*Nuovo impianto di recupero rifiuti solidi non pericolosi a matrice plastica
Screening di VIA ex art. 19 DLgs 152/06 e ssmmii*

INTEGRAZIONI

Rif. E21026_A.I1.00	REVISIONE : 00/2022 - emissione	DATA : 06/12/2022
<i>Questo documento non potrà essere copiato, replicato o pubblicato tutto o in parte, senza il consenso di Enerance srl. Legge 22.04.41 n° 633 art. 2575 e seg. C.C</i>	Tecnico incaricato: Ing. Cristina Cecotti Enerance srl Via Roma 12 – 33044 Manzano (UD) Tel. 0432-740886

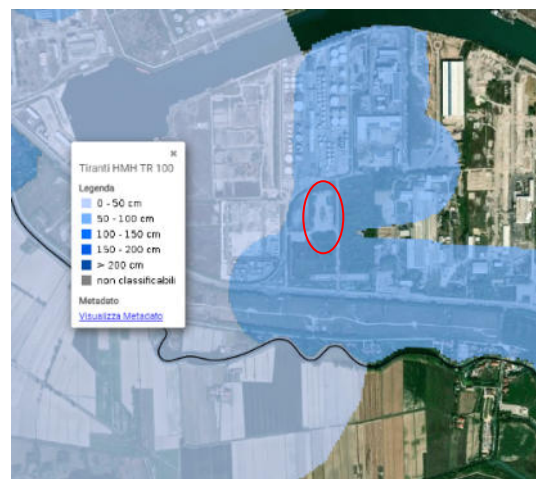
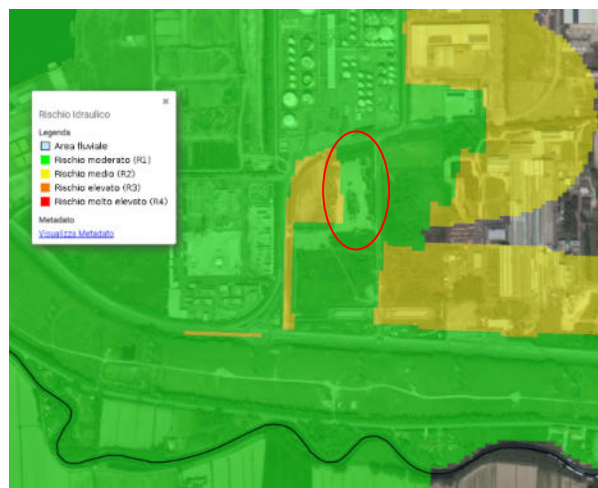
Il paragrafo 3.1 “Strumenti programmatici e normativi” dello SPA risulta privo di un paragrafo dedicato al Piano di Gestione del Rischio Alluvioni dell’Autorità di Bacino Distrettuale delle Alpi Orientali.

Si richiede di integrare lo SPA con paragrafo dedicato al PGRA, valutando in particolare le prescrizioni riportate nelle NTA del PGRA in riferimento alle aree classificate a pericolosità moderata P1, entro le quali rientra l’ambito d’intervento.

Ai fini della allagabilità, della pericolosità e del rischio idraulico, il sito di interesse viene identificato come da seguente estratto cartografico:

L'area di intervento risulta classificata come area avente pericolosità idraulica moderata (P1) e rischio idraulico da moderato (R1) a medio (R2), per la fascia di terreno ovest in adiacenza al lotto limitrofo.

L'intervento in oggetto comporta **una trasformazione edilizia già assentita**. In ogni caso si tratta di una tipologia di intervento che comporta la riclassificazione dell'area come **a rischio specifico medio R2**, Infatti il rischio, definito come *“la probabilità che un fenomeno naturale o indotto dall'attività dell'uomo possa causare effetti dannosi sulla popolazione, gli insediamenti abitativi e produttivi, le infrastrutture o altri beni in un certo periodo di tempo e in una data area”*, passando da un'area a verde ad una edificata, comporta un aumento del rischio da medio a moderato come verificato utilizzando l'applicativo HEROLite messo a disposizione dall'Autorità di Bacino.

Ai sensi del comma 2 non si rende necessaria la verifica della compatibilità idraulica, fermo restando il fatto che trattasi di **opere di impermeabilizzazione già assentite** con specifico permesso a costruire PG/2021/85398 rilasciato lo scorso febbraio 2021, **non modificate** significativamente dal presente progetto e i cui lavori sono già iniziati.
